Standpunkte Revitalisierung Schlosspark Morsbroich

„Revitalisierung Schlosspark Morsbroich“ / POLA Landschaftsarchitekten Zoom-Sitzung . 15.04.2021

Revitalisierung Schlosspark: Stellungnahme zur Umsetzung des Parkentwurfs von POLA

Beispiele Bohlensteg auf Querhölzern

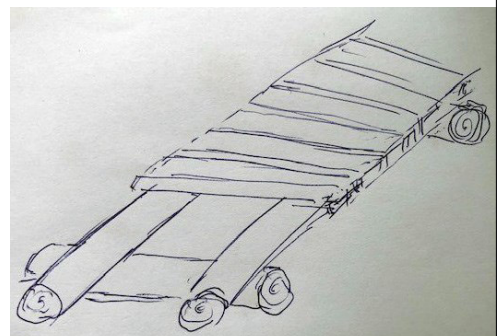
Auf der Grundlage der geführten Gespräche soll die Variante „d) Bohlensteg auf Querhölzern“ nicht weiter verfolgt werden.

Vorteile: Reine Holzkonstruktion
Querhölzer liegen nur auf dem Boden auf
Keinen Eingriff in die Bodenstruktur

Nachteil:
Beschränkte
Haltbarkeit der
Querhölzer
infolge der
ständigen
Bodenfeuchte
im direkten
Bodenkontakt

Stattdessen benennt die CDU-Fraktion - unter dem Vorbehalt des eingangs angesprochenen Bodengutachtens und zustimmender Aussage - eine Lösungsvariante vor, die sich aus dem Gespräch mit Herrn Dipl. Ing. Johannes-Ulrich Blecke, Architekt, Sachverständiger (IHK) für Schäden an Holzkonstruktionen, seit 2018 Fachberatung Holzbau im Rahmen der Plattform „Bauen mit Holz.NRW“ ergeben hat:

Aufgeständerter Holzsteg mit Holzbeplankung - auf Schraubfundamenten
